## 改善箇所説明図 ②

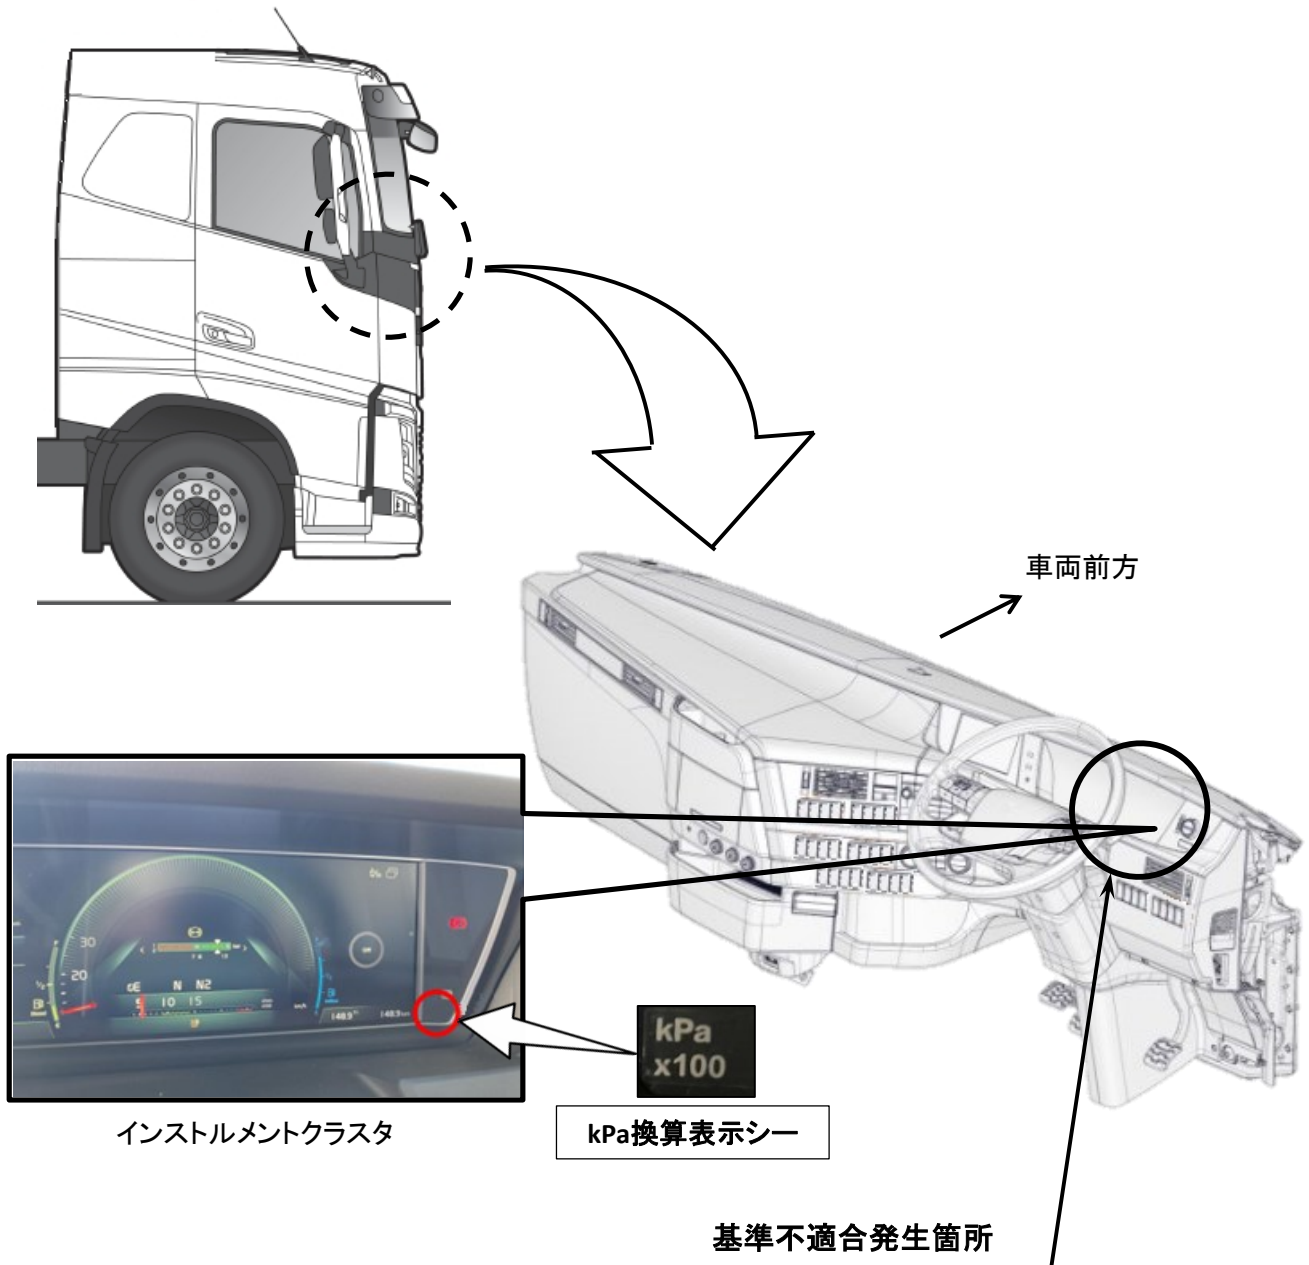
液晶ディスプレイに表示される空気圧計の単位表示において、国内における作業指示が不適切なため、SI単位に換算する表示の貼付がされていない。そのため、道路運送車両の保安基準第47条の2にかかる内圧容器圧力表示の規定に適合しない。

全車両、インストルメントクラスタ右下部にkPa×100の換算シールを貼付する。

識別：作業完了車は、インストルメントクラスタ右下部にkPa換算シールの貼付を識別とする。
